PROJET DE CONTINUITÉ ÉCOLOGIQUE SUR LA MEURTHE A PLAINFAING (SITE DE LA MIRE)

DOSSIER AU TITRE DE LA LOI SUR L'EAU

Janvier 2024

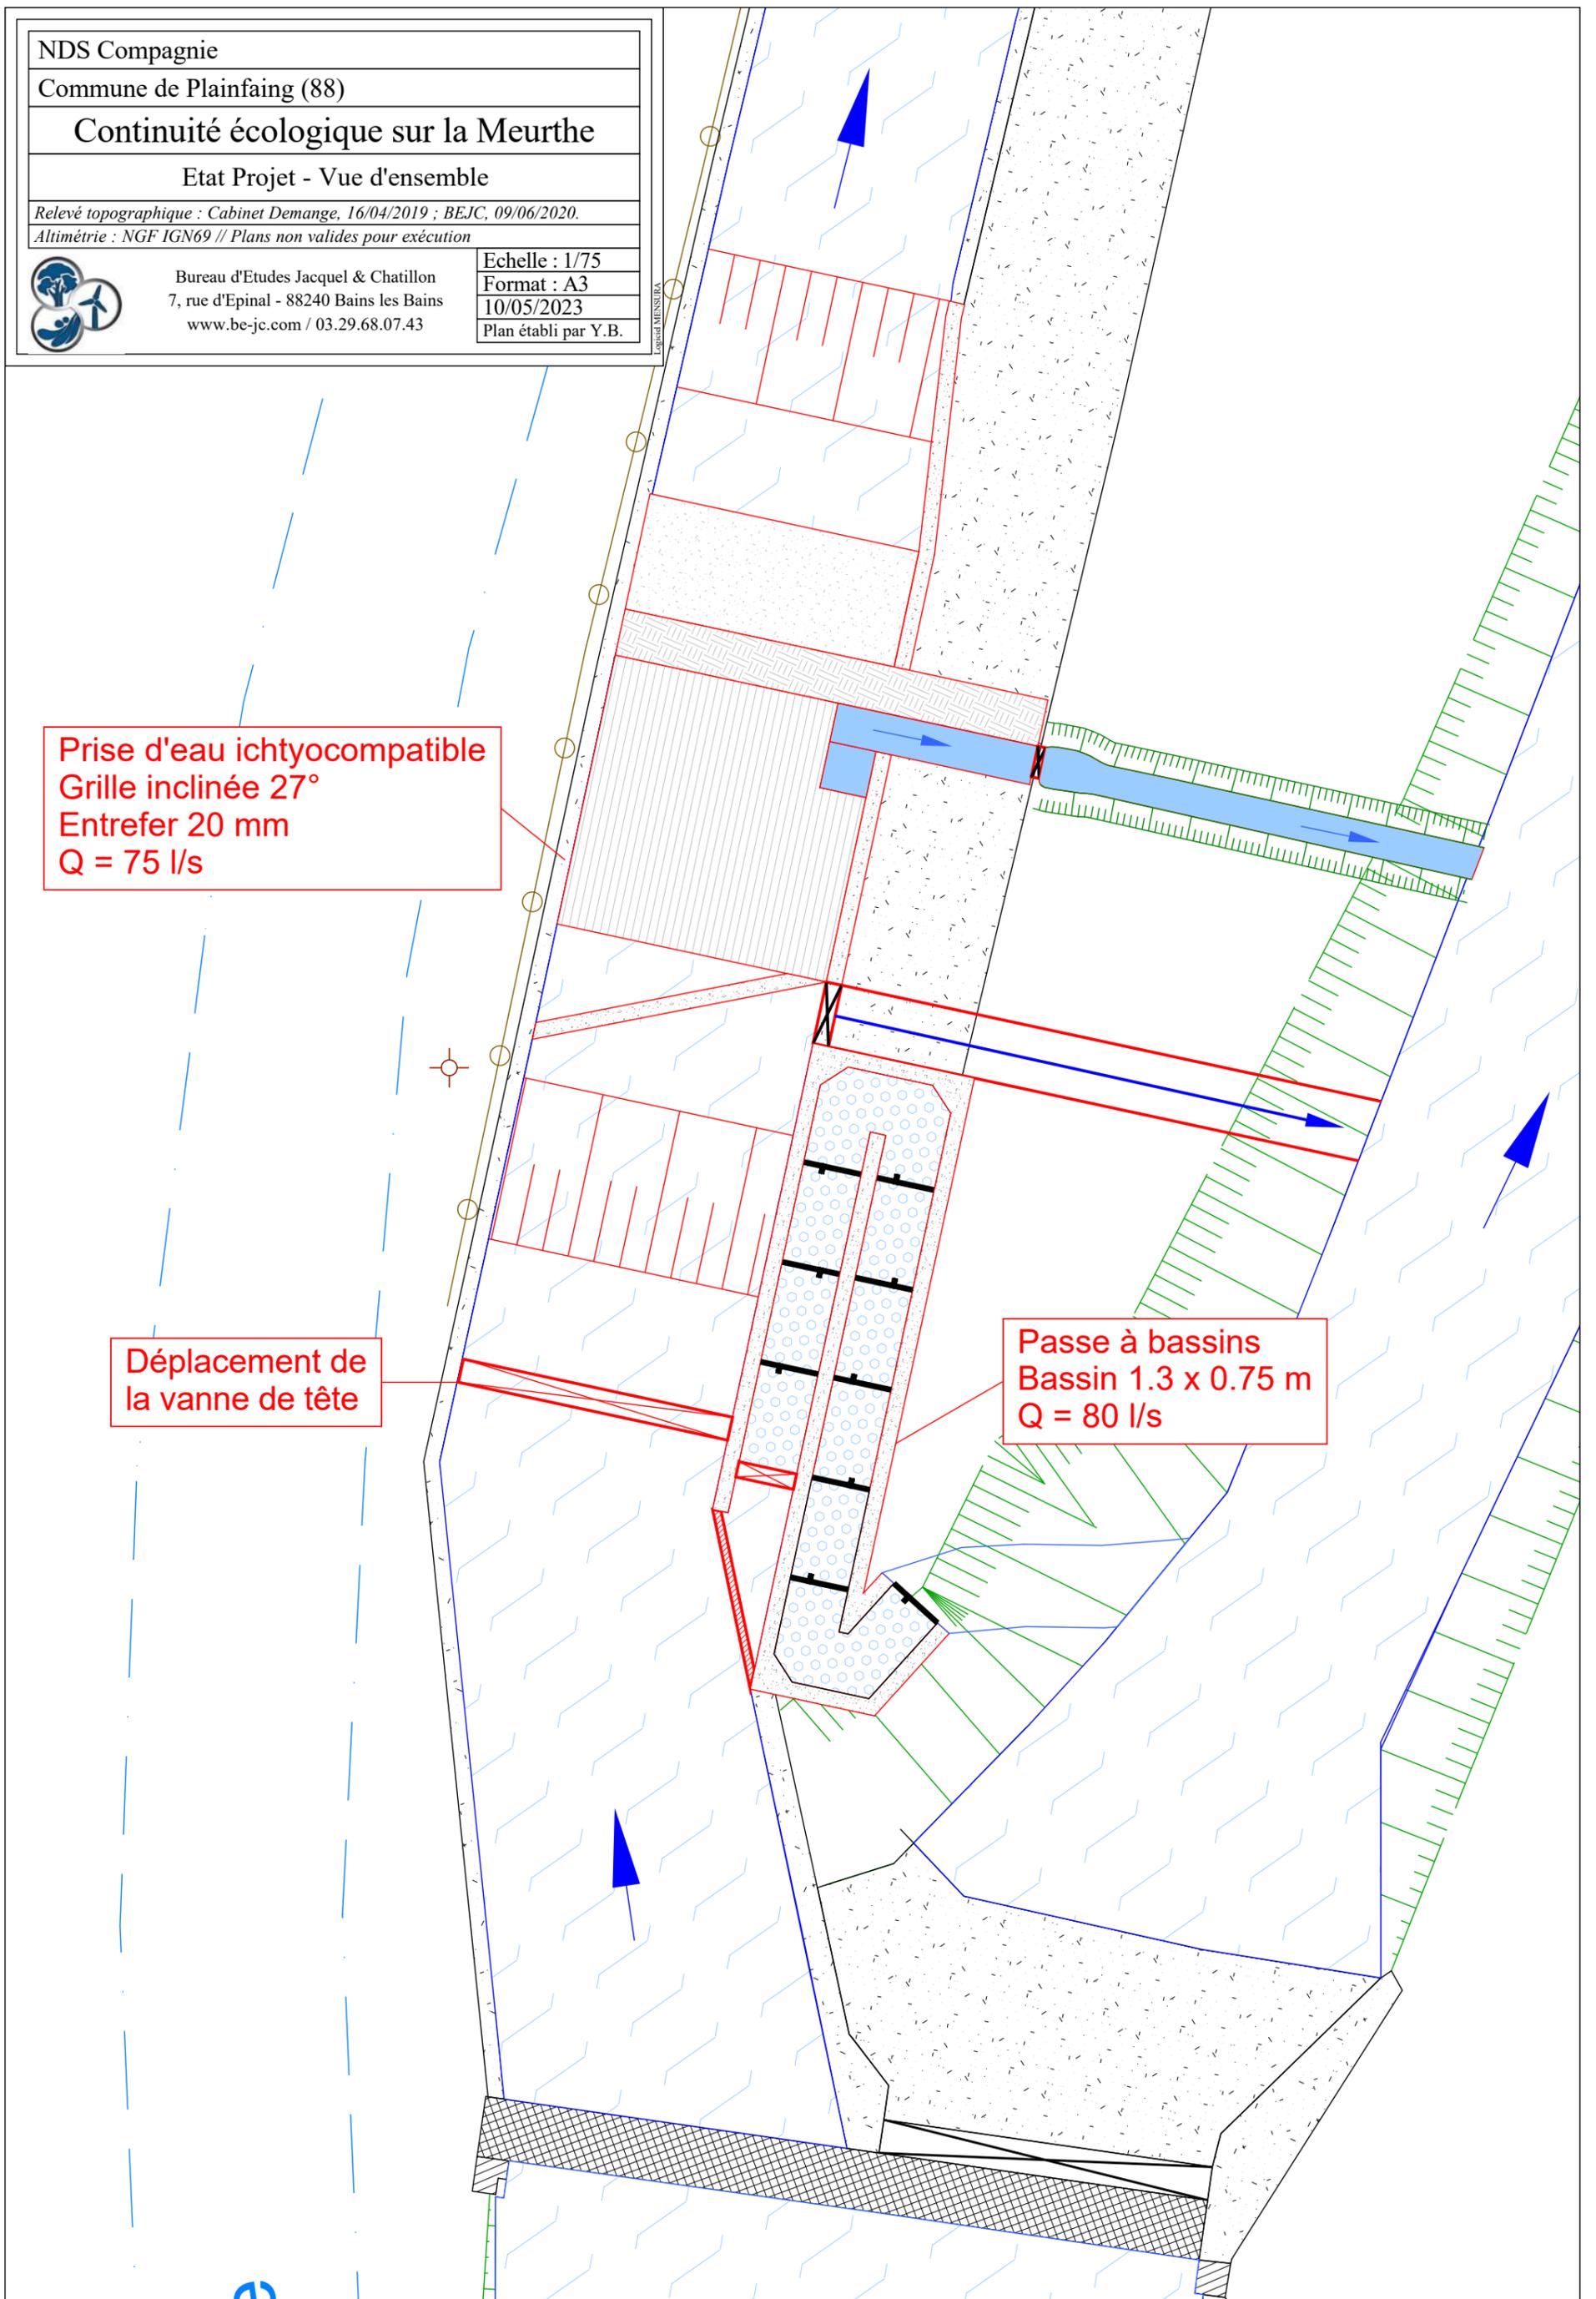
- Plan passe à poissons : orienter la drome dans le prolongement du mur droit d'entrée (hydraulique) du canal d'amenée pour éviter le stockage des flottants dans l'entrée hydraulique de la passe à poissons. La vanne de tête est par contre à conserver comme sur le plan.

- **Plan passe à poissons** : orienter la drome dans le prolongement du mur droit d'entrée (hydraulique) du canal d'amenée pour éviter le stockage des flottants dans l'entrée hydraulique de la passe à poissons. La vanne de tête est par contre à conserver comme sur le plan.

Ces remarques sont prises en compte et les plans sont modifiés en conséquence. Les plans de l'état projet (modifiés) sont insérés en annexe.

Prise d'eau ichtyocompatible
Grille inclinée 27°
Entrefer 20 mm
Q = 75 l/s

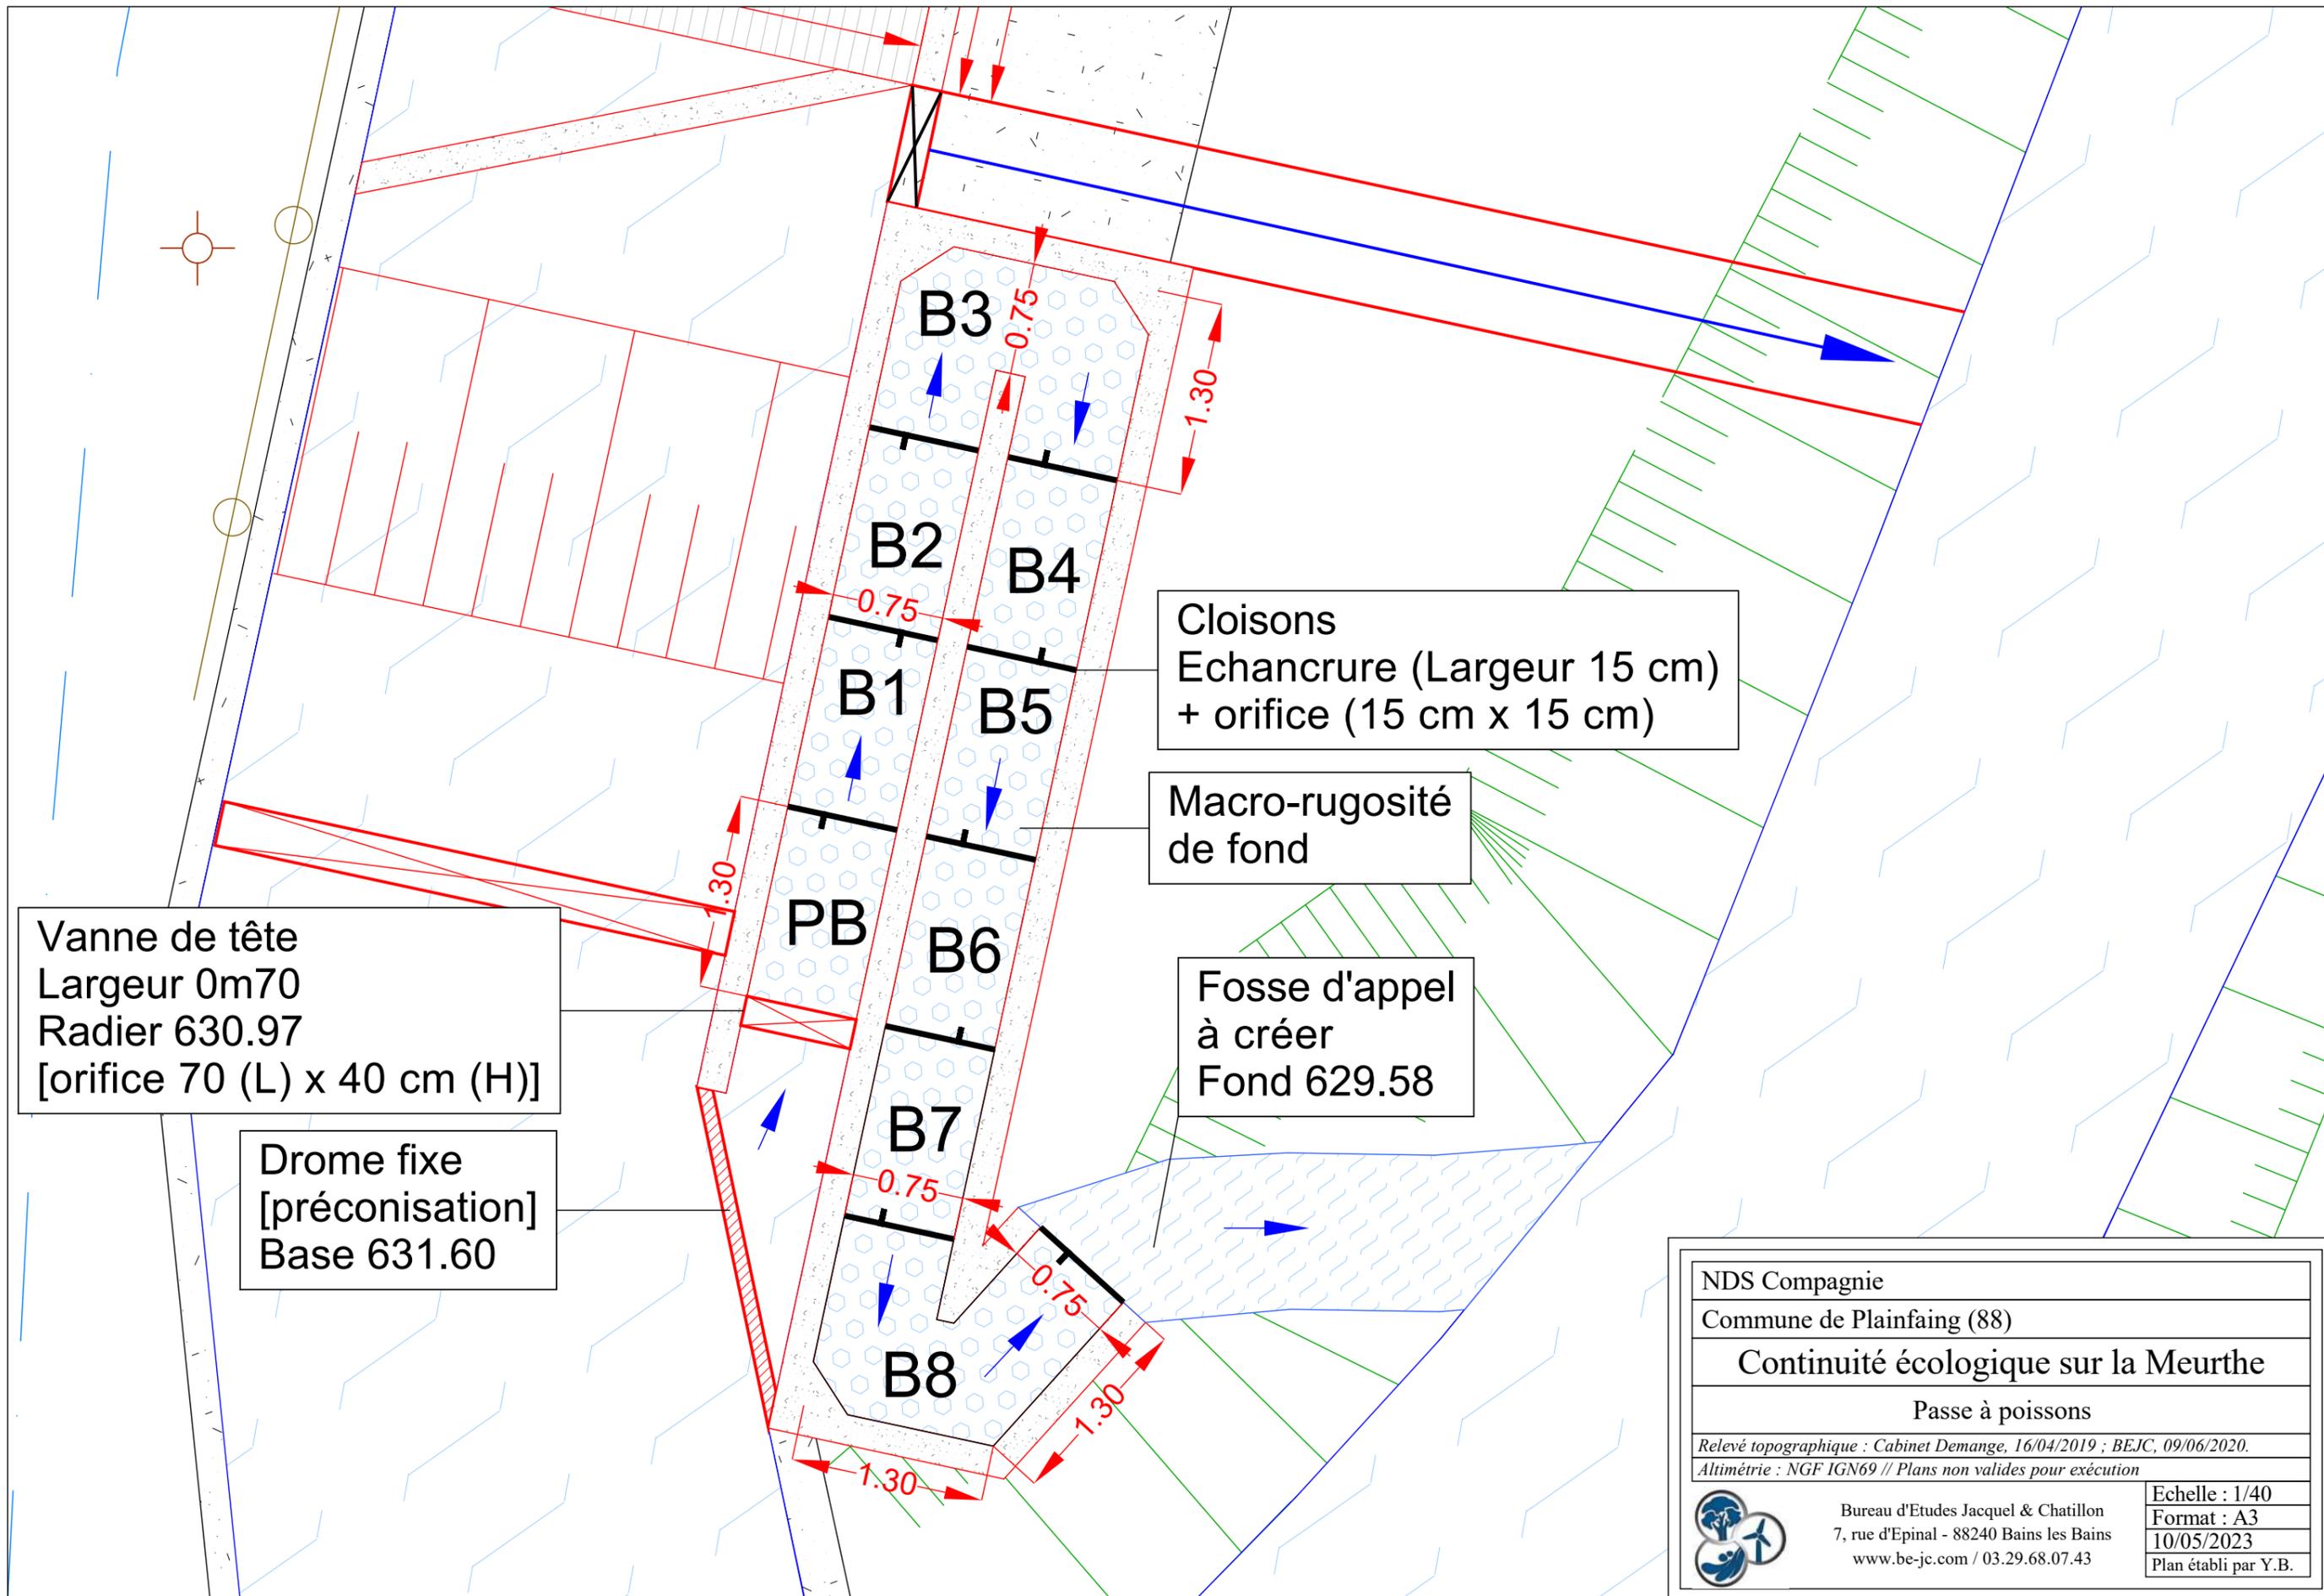
* préciser comment s'effectue le transit des sédiments depuis la vanne de dégravage vers le cours d'eau. Le plan ne l'indique pas (il ne semble pas complet)

* préciser comment s'effectue le transit des sédiments depuis la vanne de dégravage vers le cours d'eau. Le plan ne l'indique pas (il ne semble pas complet)

Le plan – inséré en annexe – est modifié afin de permettre une meilleure compréhension du fonctionnement de la vanne de dégravage.

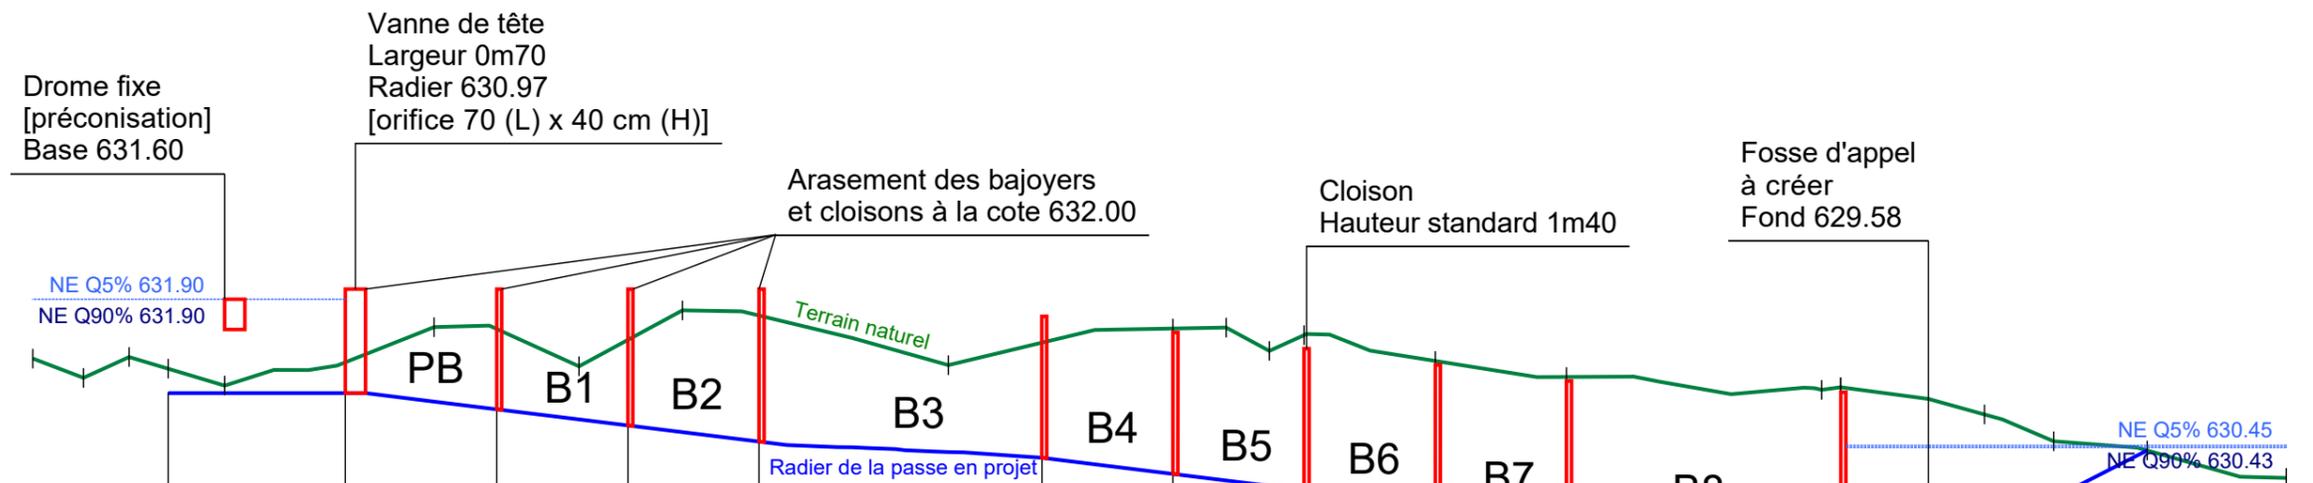
* positionner la drome sur la plan de profil en long

* plan profil en long : préciser ce qui techniquement tient le niveau d'eau à l'entrée piscicole de la passe à poissons.

* positionner la drome sur la plan de profil en long

* **plan profil en long** : préciser ce qui techniquement tient le niveau d'eau à l'entrée piscicole de la passe à poissons.
